La Londe les Maures

Déclaration de projet
emportant mise en compatibilité du PLU n°2
Projet d'aménagement des Bormettes

Réponse au procès-verbal de
synthèse de l'examen
conjoint du 4 février 2025

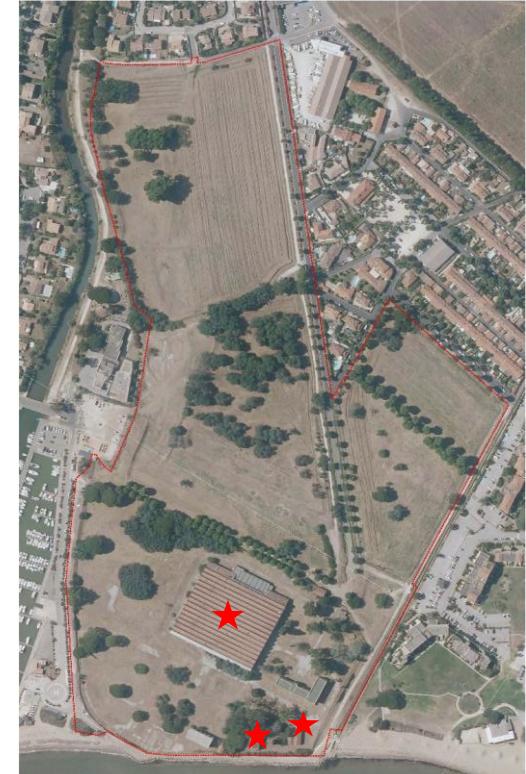
<p>Demandes de l'ARS</p>	<p>Réponses de la commune</p>
<p><u>Alimentation en eau potable: l'adéquation entre les ressources et les besoins liés au futur projet doit absolument être évaluée</u></p>	<p>L'évaluation environnementale de la Déclaration de projet sera complétée selon les éléments suivants.</p> <p><u>Incidences sur la ressource en eau potable et sur le traitement des eaux usées</u></p> <p>L'importance du projet va induire une augmentation des besoins en eau potable et des quantités d'eaux usées à traiter. En effet, le projet prévoit le développement d'équipements publics, de logements ainsi que des activités économiques et industrielles qui peuvent potentiellement générer des consommations d'eau potable et des rejets d'eaux usées conséquents. Ces derniers devront être mis en regard avec les capacités</p>

<p>Conformément aux préconisations de VEOLIA, en qualité de gestionnaire du réseau pour le compte de la commune, un nouveau réseau d'adduction d'eau potable sera déployé au sein du site de projet et sera piqué sur la conduite générale en DN 350 située sous la RD 42. Ce réseau sera constitué d'une conduite en DN 250 mm.</p> <p>Les branchements des parcelles privatives seront traités en fonte ductile de Ø150mm ou Ø63mm en fonction de la destination du lot, jusqu'à la limite de propriété où une plaque pleine sera positionnée et repérée pour permettre à l'acquéreur du lot la reprise de ladite canalisation.</p> <p>La défense incendie des espaces publics sera assurée par le réseau d'eau potable grâce à la mise en œuvre de nouveaux poteaux incendie, positionnés tous les 150 ml environ.</p> <p>Concernant les eaux usées</p> <p>Le projet prévoit la mise en œuvre d'un nouveau réseau d'eaux usées interceptant les réseaux gravitaires du quartier des Bormettes et du lotissement du Pont Blanc.</p> <p>La création future du chenal de dérivation du Maravenne, prévue dans le cadre du PAPI, va entraîner la nécessité de mise en œuvre d'un nouveau poste de relevage des EU. Celui-ci sera mis en œuvre en étroite collaboration avec le concessionnaire.</p> <p>Ce poste sera disposé à proximité d'une voie d'accès. La parcelle dédiée aura une emprise d'au minimum 200 m². Il sera équipé d'un déversoir d'orage instrumenté avec rejet dans le réseau pluvial, utilisable en cas de sur-débit ou de panne du poste.</p> <p>Le poste permettra un rejet des effluents en refoulement directement vers la station d'épuration, gérée par VEOLIA. Une attention particulière sera portée à l'ouvrage de traversée sous le nouveau bras du Maravenne. Des chambres techniques seront mises en œuvre en amont et en aval de la traversée afin de sécuriser l'installation. A ce stade du projet il est prévu une traversée par conduite en PEHD dans un fourreau béton de 300 mm de diamètre.</p> <p>Chaque macro-lot à aménager disposera d'un regard de connexion en attente au réseau gravitaire de collecte des eaux usées.</p> <p>Le programme de travaux afférent au réseau de distribution d'eau potable et de collecte des eaux usées sera validé par VEOLIA avant sa mise en œuvre afin de garantir le bon fonctionnement du réseau.</p>

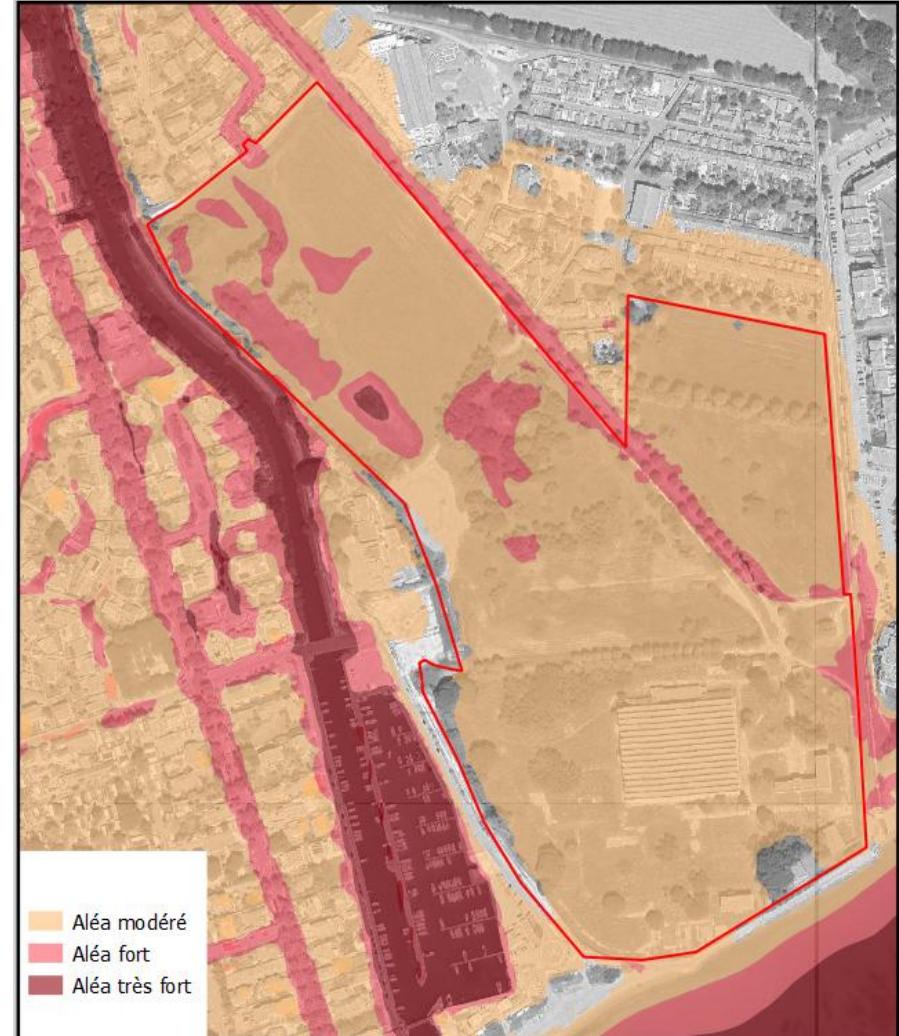
ANNEXE 7C5	
Demandes de la DDTM	Réponses de la commune
<i>La sémantique doit évoluer en parlant d'aléas et non de risques</i>	Tous les documents seront corrigés afin de parler « d'aléas » au lieu de « risques ».
<i>Le vocable « sensible » doit être défini</i>	Le vocable « sensible » sera défini de la manière suivante. Dans le cadre de l'aménagement du nouveau quartier des Bormettes, sont considérés comme « sensibles », les établissements tels que les campings, les établissements de santé, scolaires ou médico-sociaux. »
<i>Les études hydrauliques du projet d'ensemble ayant été approfondies, les cartes d'aléas doivent être mises à jour</i>	L'approfondissement des études hydrauliques a permis de préciser les cartes d'aléas. Le phasage (de l'ouverture à l'urbanisation) sera revu en cohérence avec le dossier projet en faisant abstraction de la mention des travaux PAPI mais en tenant compte des conclusions des études hydrauliques.

1/ Aléa sur le site en cas de crue centennale avec rupture de la digue – Etat initial

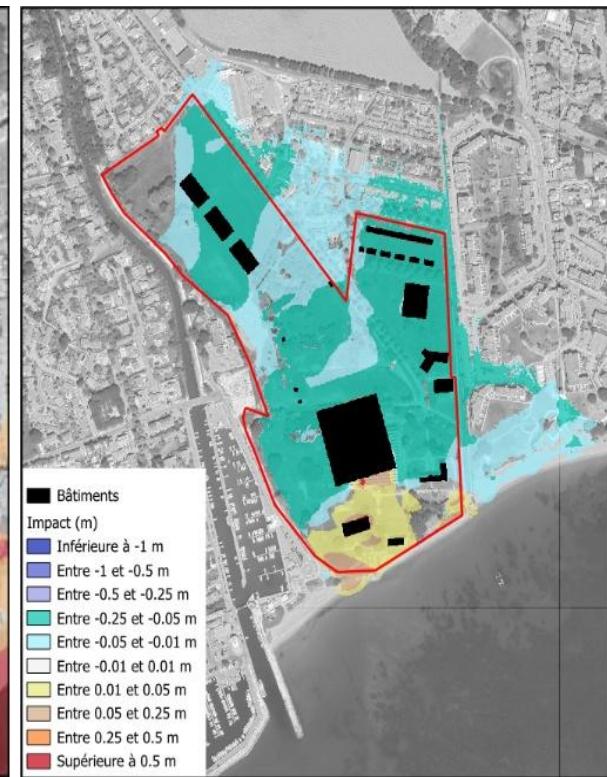
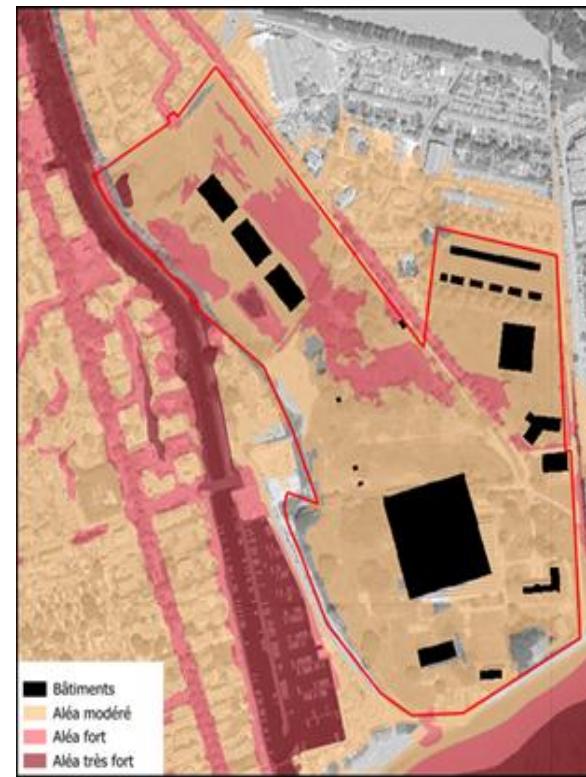
Il aurait été intéressant de superposer les polygones d'implantation des constructions avec la carte d'aléas pour plus de lisibilité

L'annexe sera complétée par les cartes d'aléas mise à jour.

Pour plus de lisibilité, les cartes d'aléas indiqueront les principes d'implantations des constructions.
